Apresentação Impactos da duplicação da BR 153 no trecho urbano de Gurupi

1 - Ações corretivas de curto prazo (30 dias)

- **DISPOSITIVO NORTE**

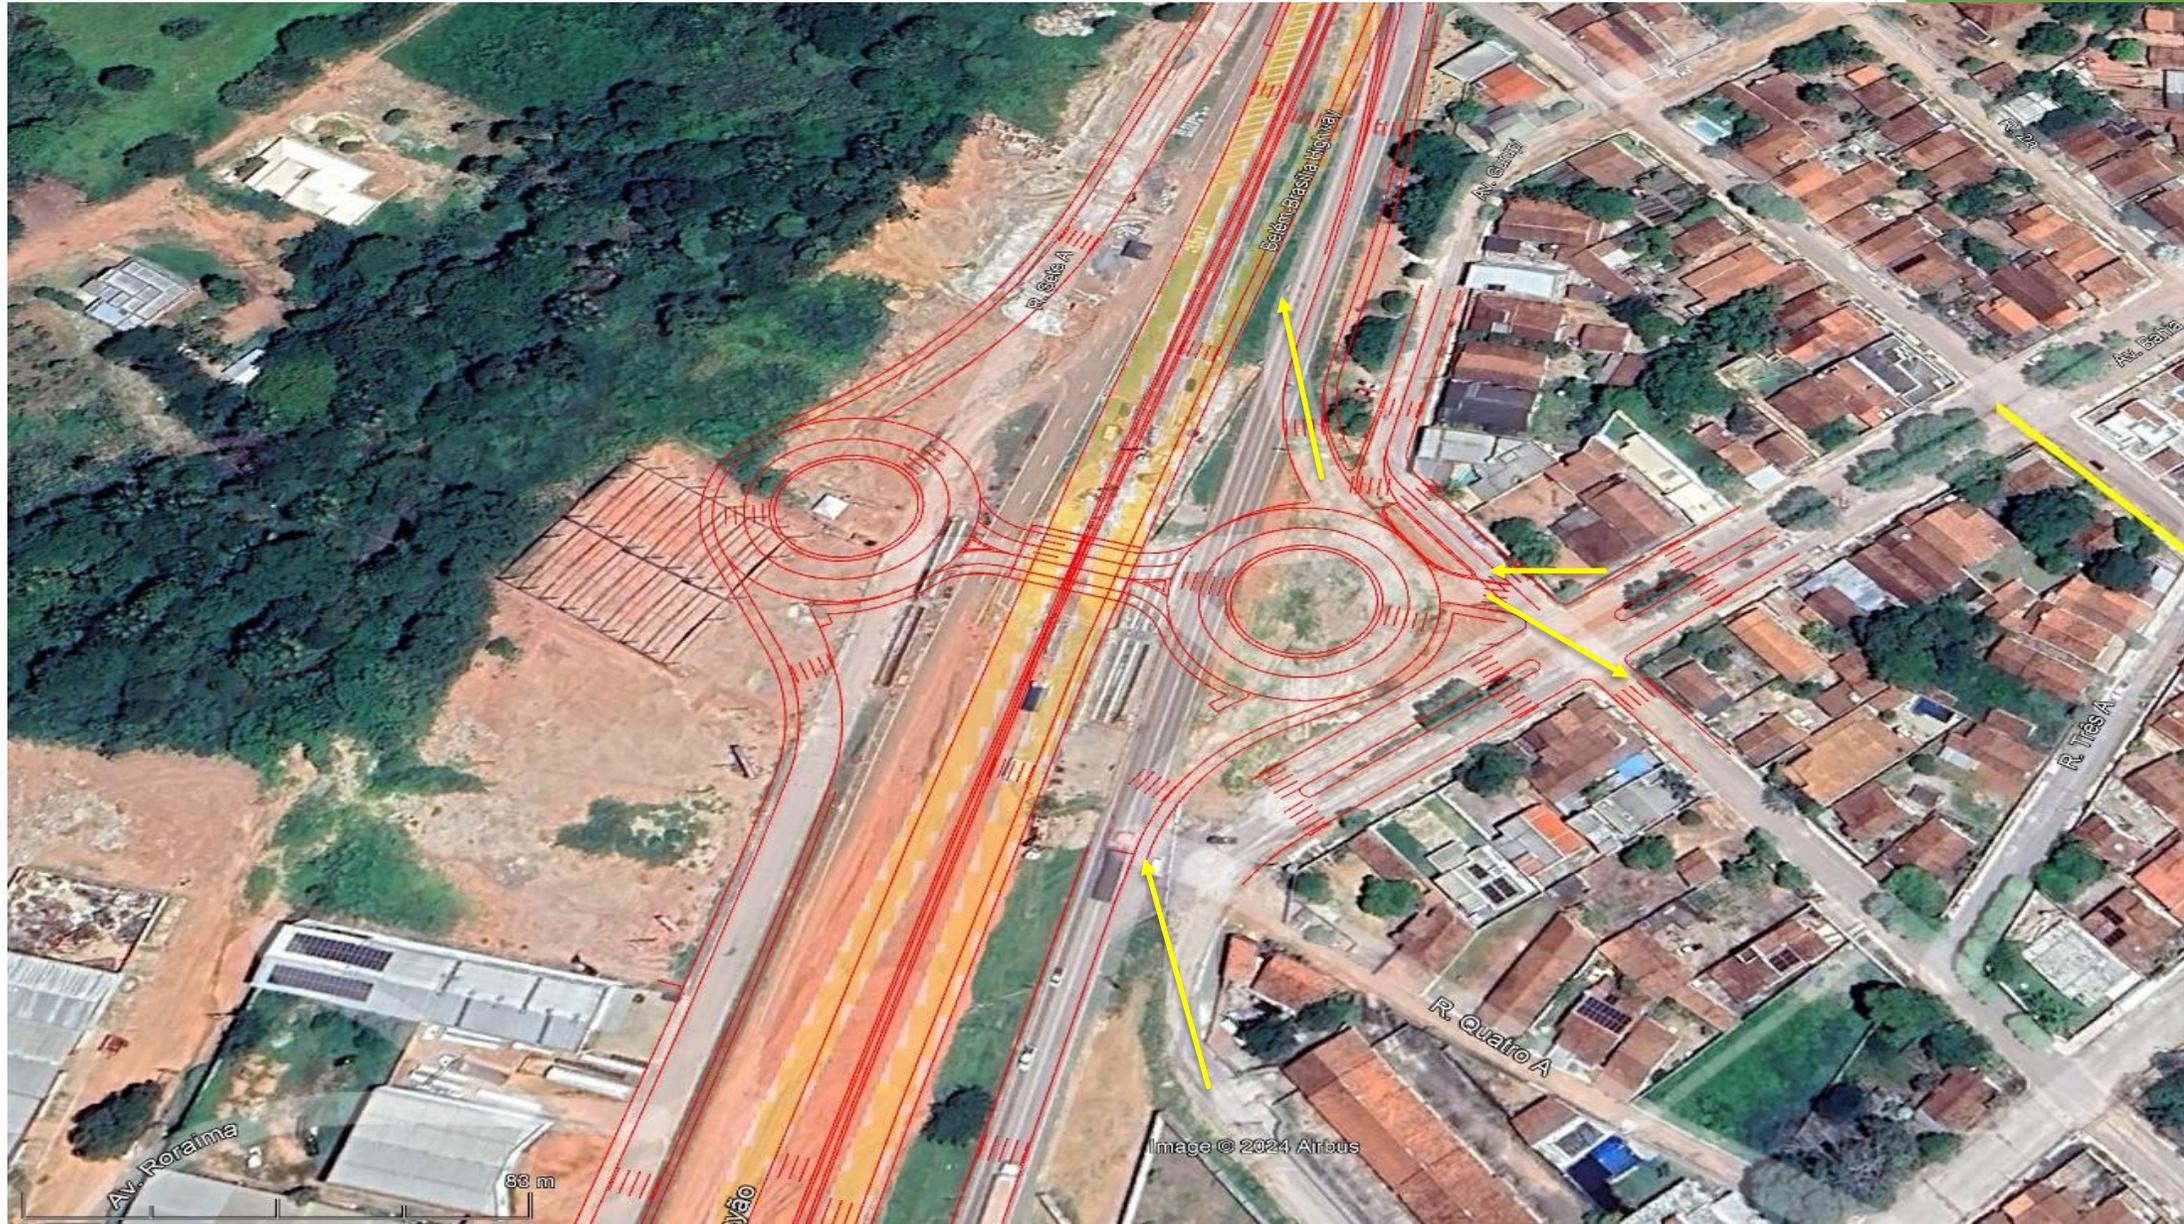
- a) Adequação da rotatória leste do dispositivo norte;
- b) Adequação do final da rua 3 - Muniz Santana ;
- c) Adequação da via danificada (Av. Bahia 2) de acesso ao dispositivo do item a;
- d) Implantação de Marginal - Lado Direito - (Rua 3 até Final Setor Muniz Santana)

ADEQUAÇÕES DISPOSITIVO NORTE

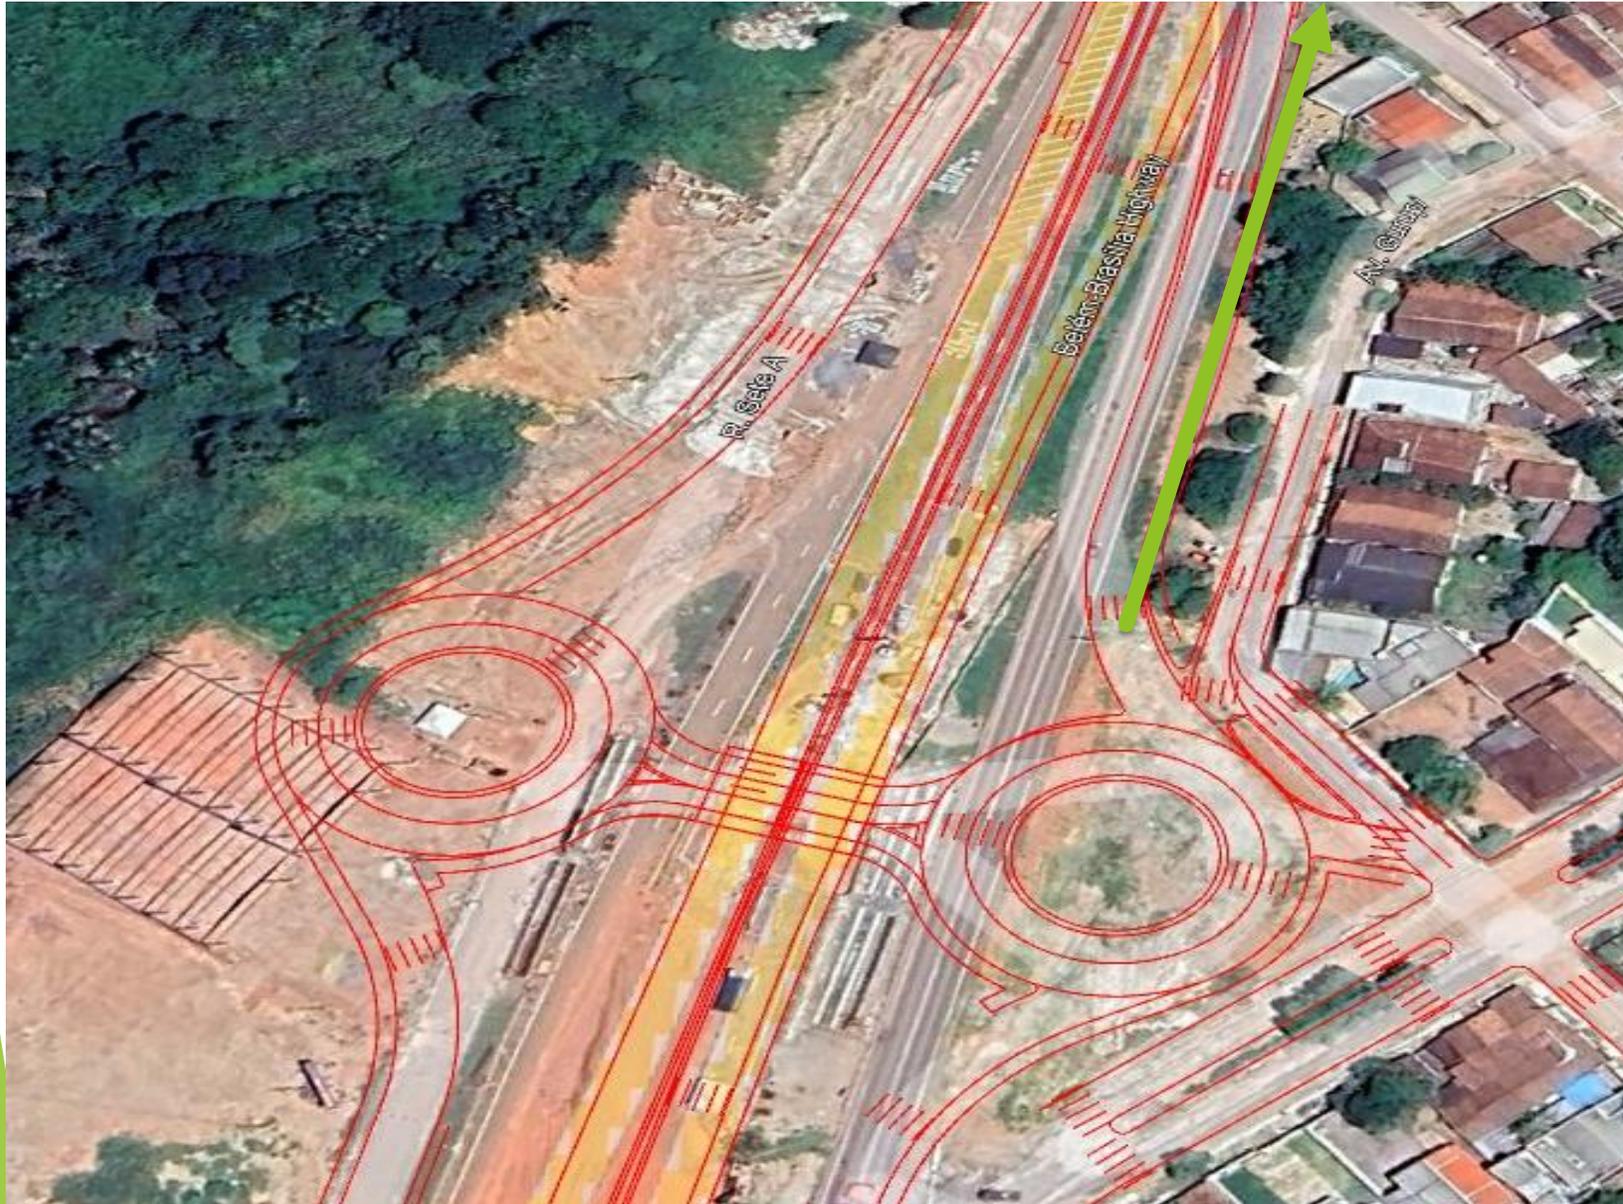
► Implantação de Marginal - Lado Direito - (Rua 3 até Final Setor Muniz Santana)

► Continuação da marginal - 250m

ADEQUAÇÕES DISPOSITIVO CENTRAL - VIA DA INTEGRAÇÃO

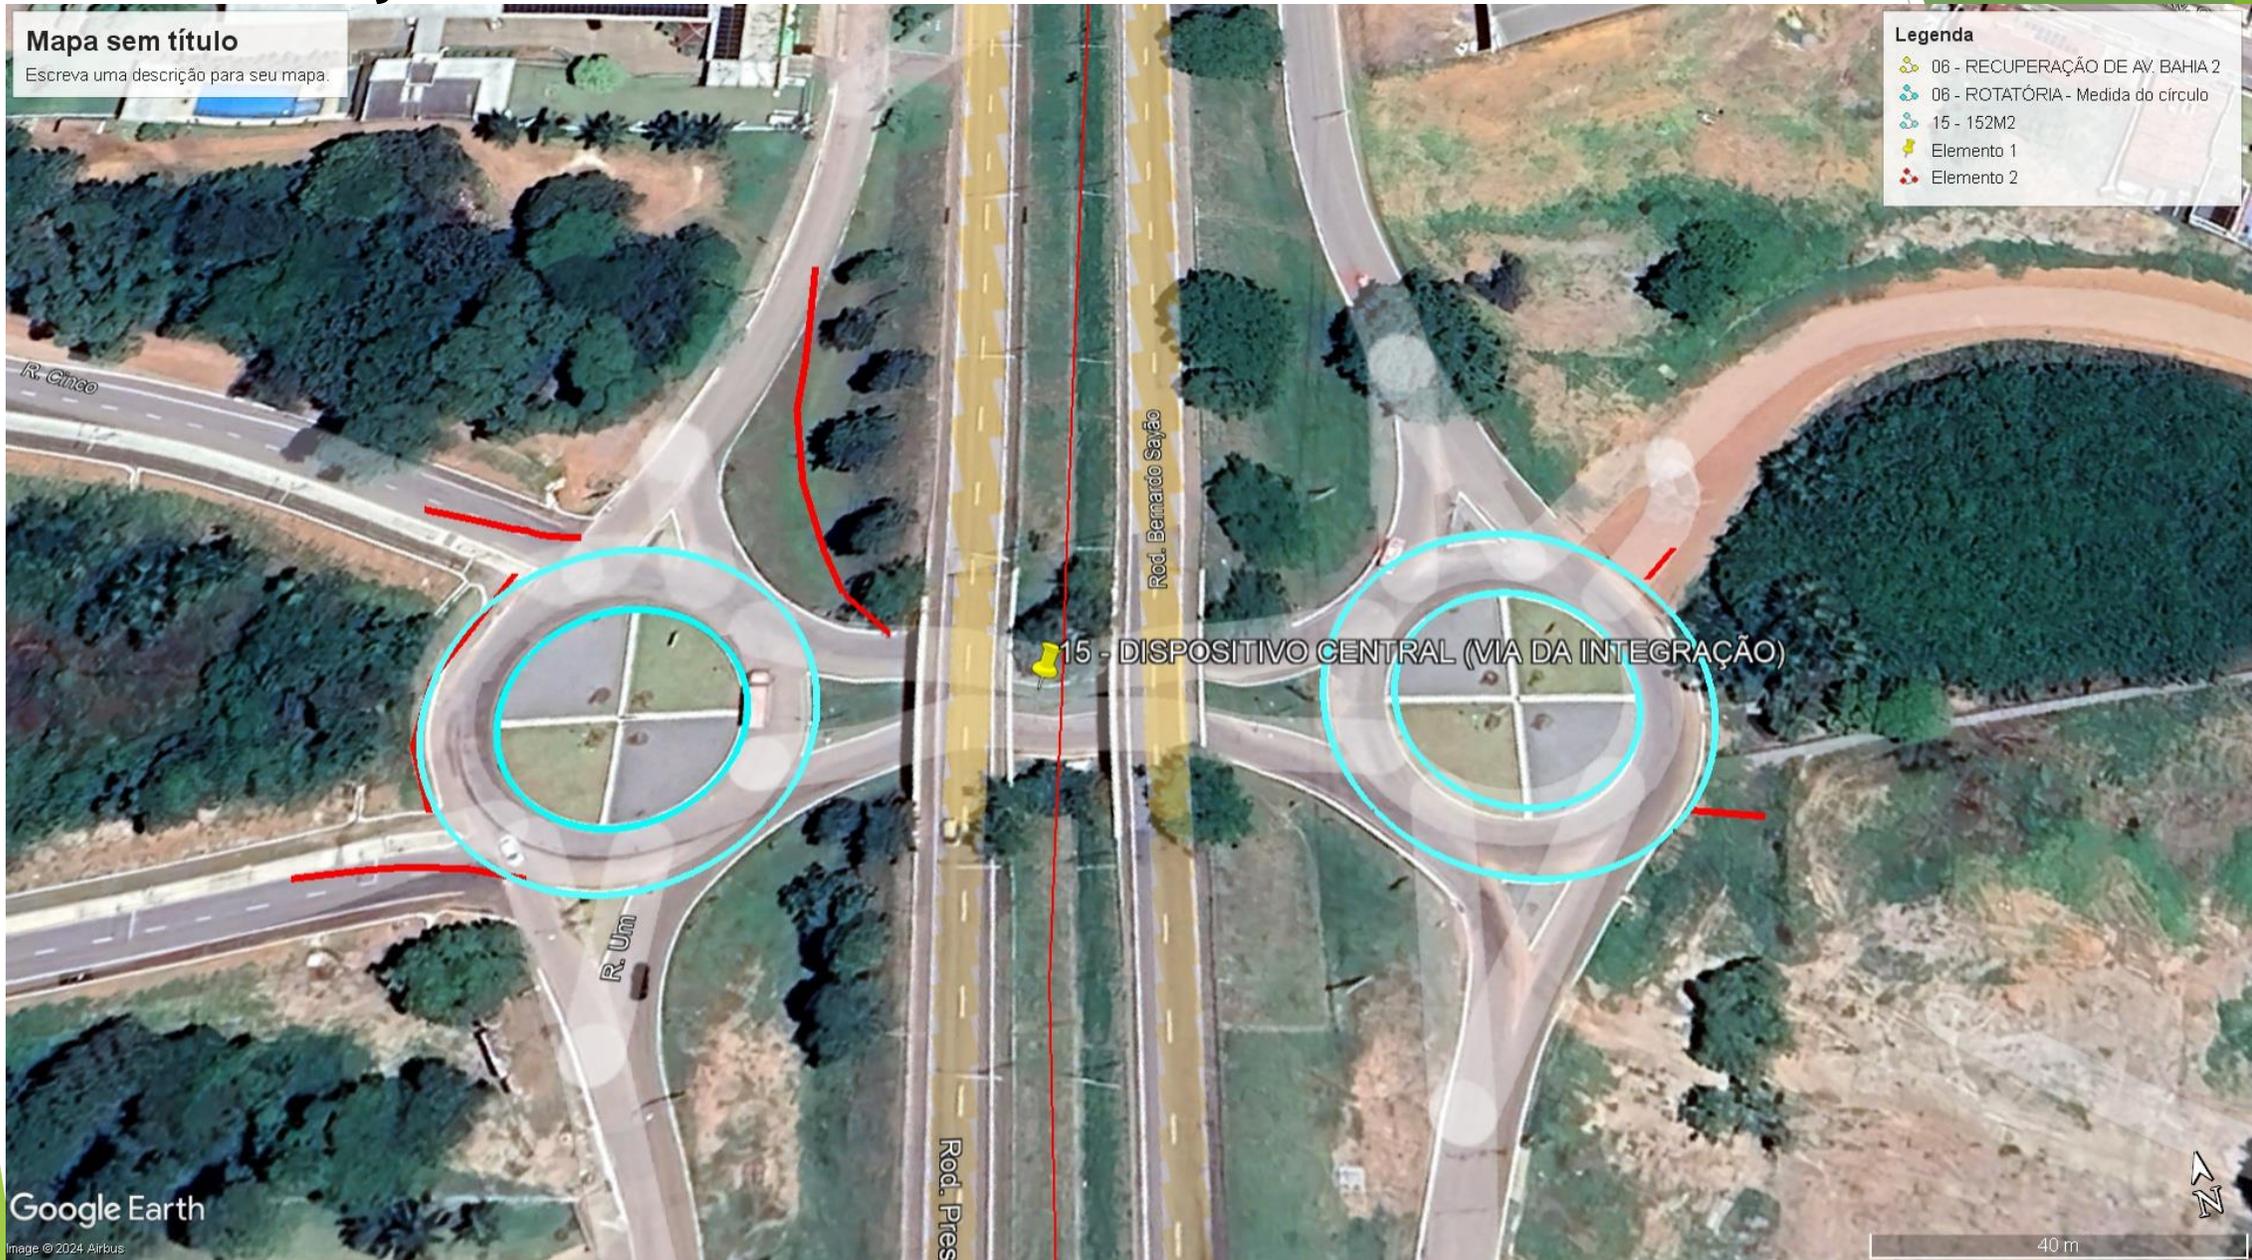
- a) Adequação do ângulo de acesso da marginal a rotatória
- b) Adição de mais uma faixa dentro da rotatória

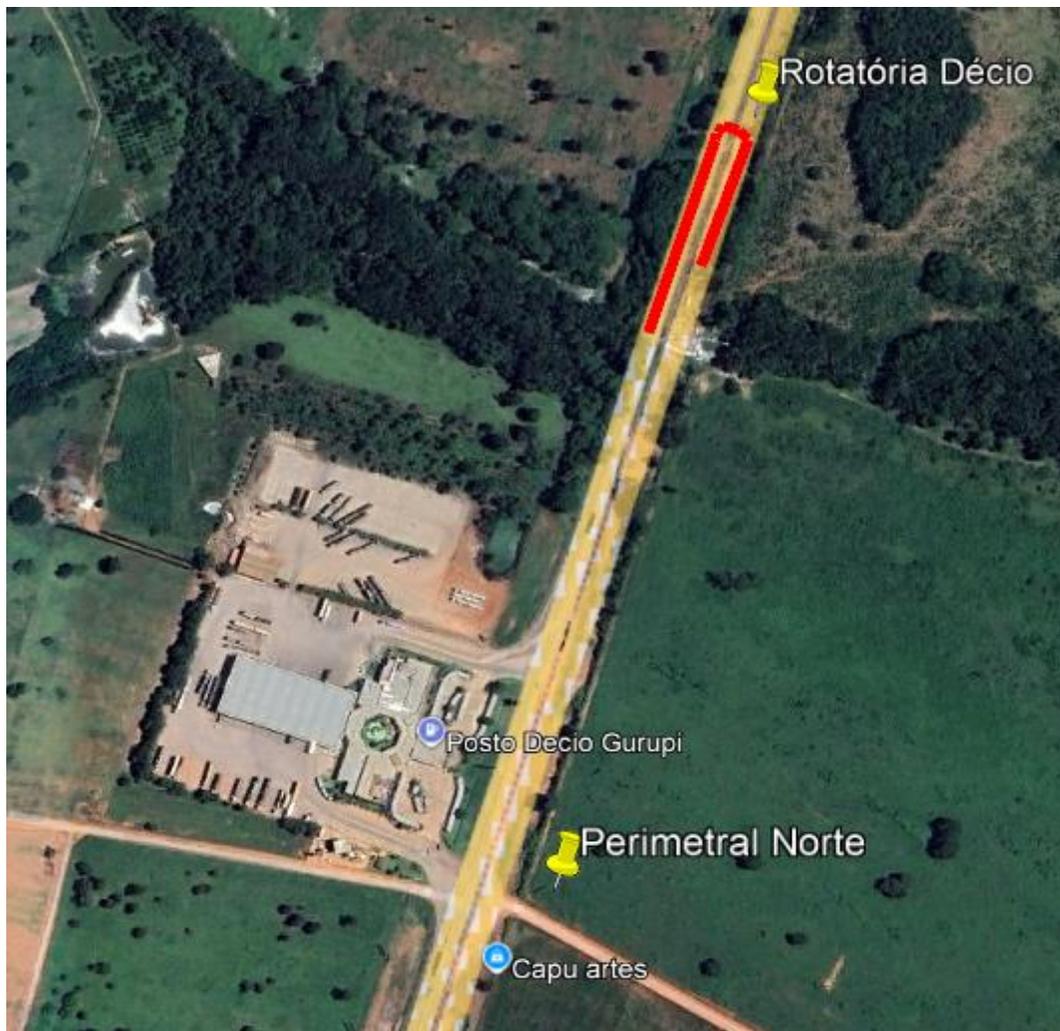
- a) Implantação da agulha de saída no sentido Goiânia - Palmas (próximo a Rua 7);
- Referência: Próximo ao posto San Marino

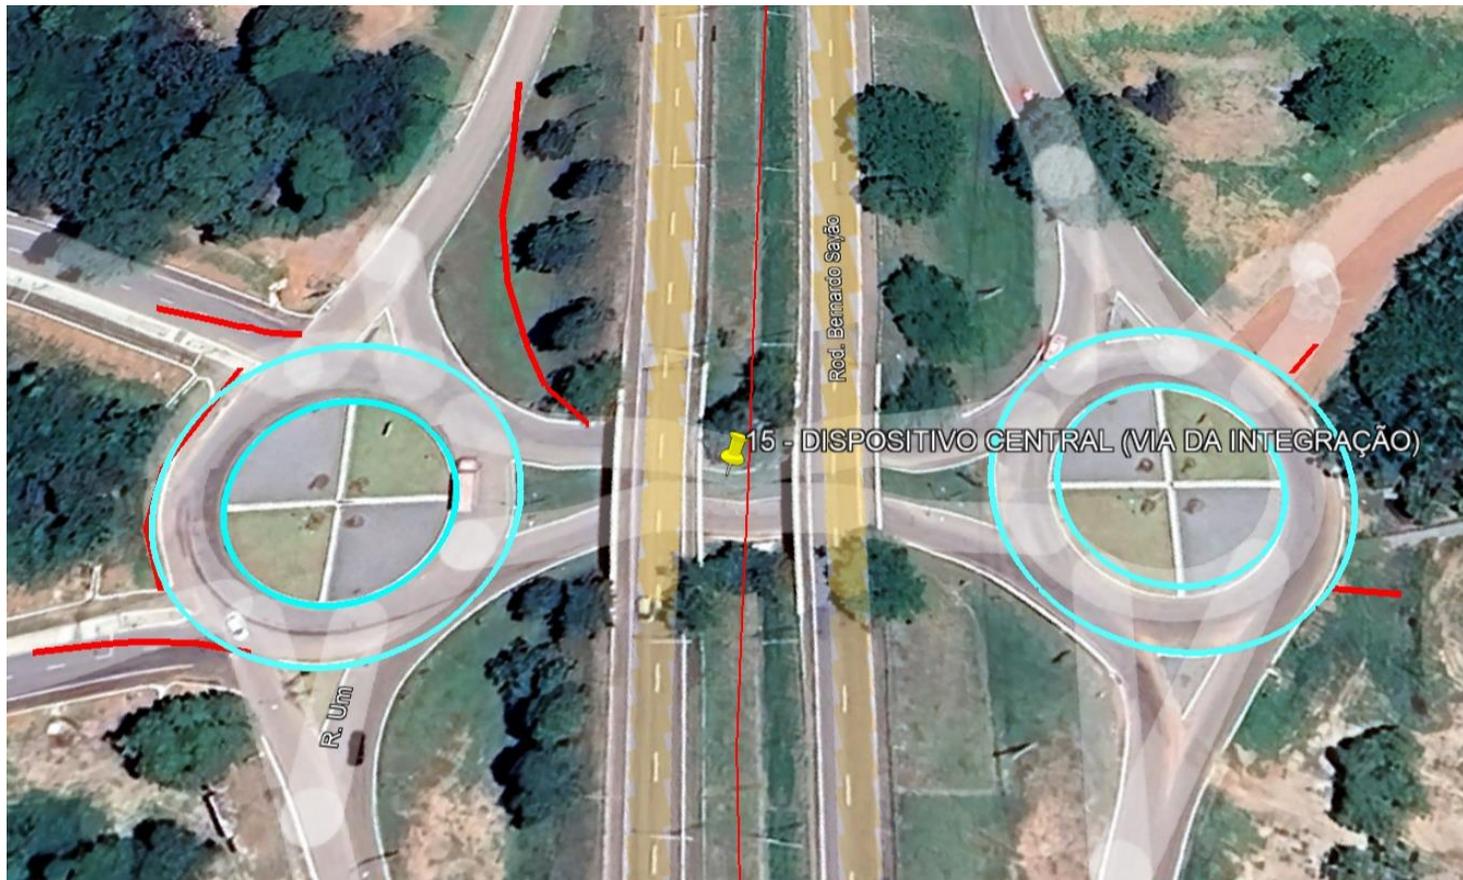
- a) Implantação do retorno de acesso a perimetral norte (Comunidade Micro Jandira, Agrivida, Cascalheira, Tira entulhos, Posto Décio)

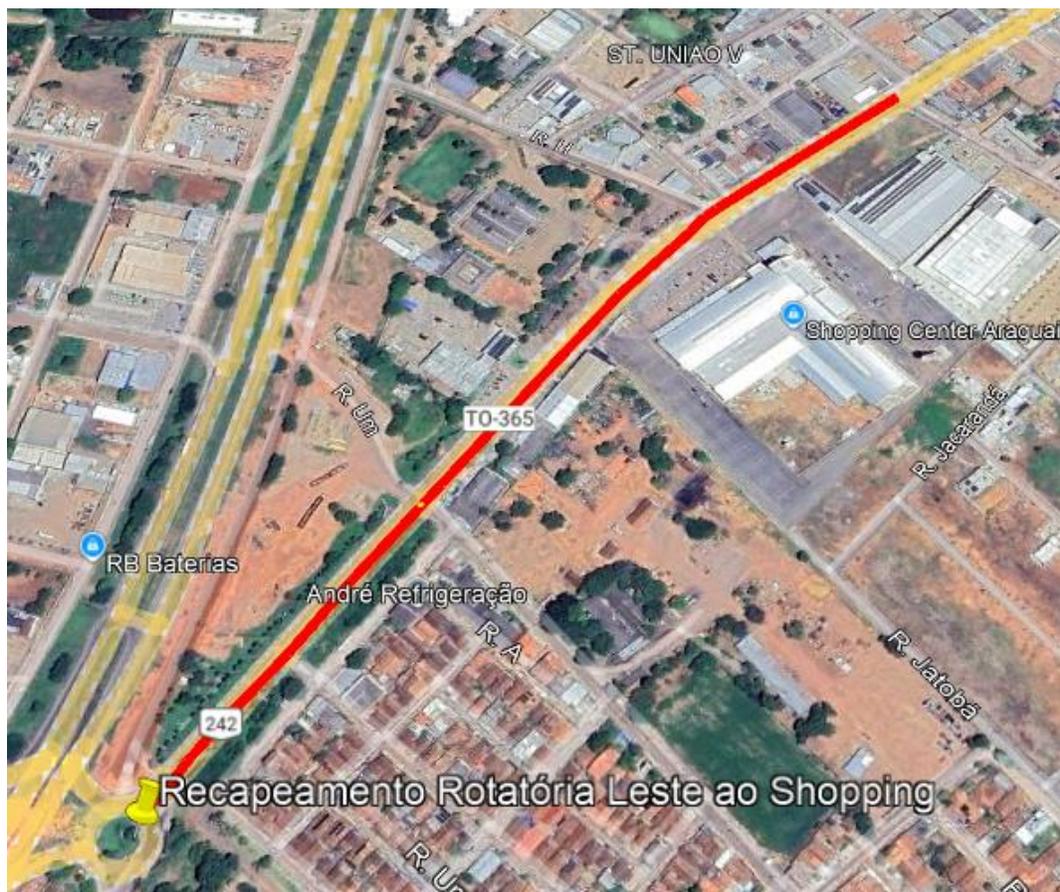
- a) Implantação de pavimentação no trecho de liga o Setor Jardim das Bandeiras ao Setor Waldir Lins (segundo acesso dos moradores da região para não usar a marginal);
- b) 400m de pavimentação
